Oggetto: FUTURA RECUPERI S.r.l. Nuovo impianto di recupero  
rifiuti speciali in comune di Paese (TV)  
Procedura di verifica assoggettabilità alla VIA  
ai sensi dell'art. 19 del D.Lgs. 152/2006

PROVINCIA DI TREVISO  
PARERE COMITATO TECNICO PROVINCIALE VIA  
(L.R. 18/2/2016 n. 4 - D.Lgs. 3/4/2006 n. 152)

**Oggetto:** Impianto di recupero di rifiuti speciali  
Proponente: Futura Recuperi s.r.l.  
Comune di localizzazione: Paese (TV)  
Verifica assoggettabilità alla VIA ai sensi dell'art. 19 D.Lgs. 152/2006

*Individuazione ricettori valutazione post – operam.*

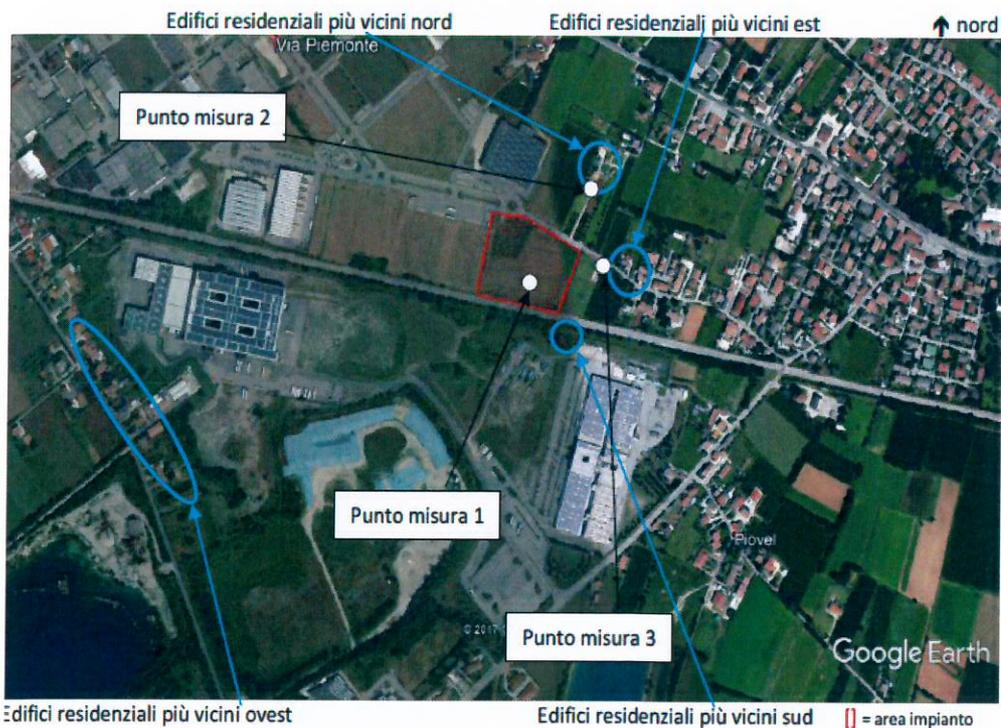
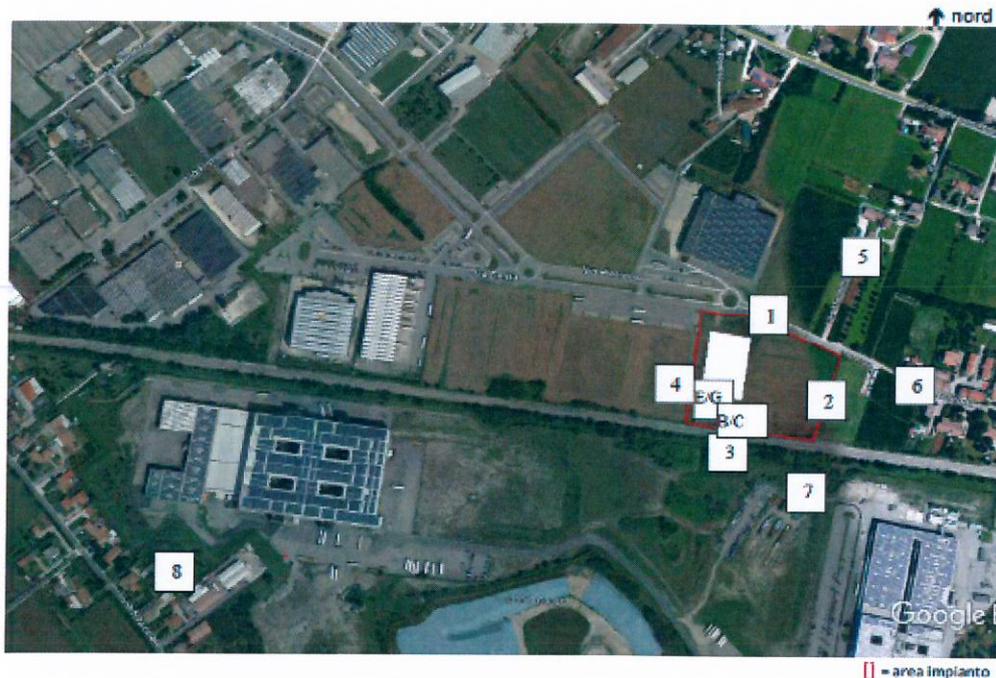
La Valutazione di Impatto Acustico prodotta, sottoscritta da Tecnico Competente in Acustica, mostra con sufficiente attendibilità il rispetto dei limiti massimi di rumore vigenti.
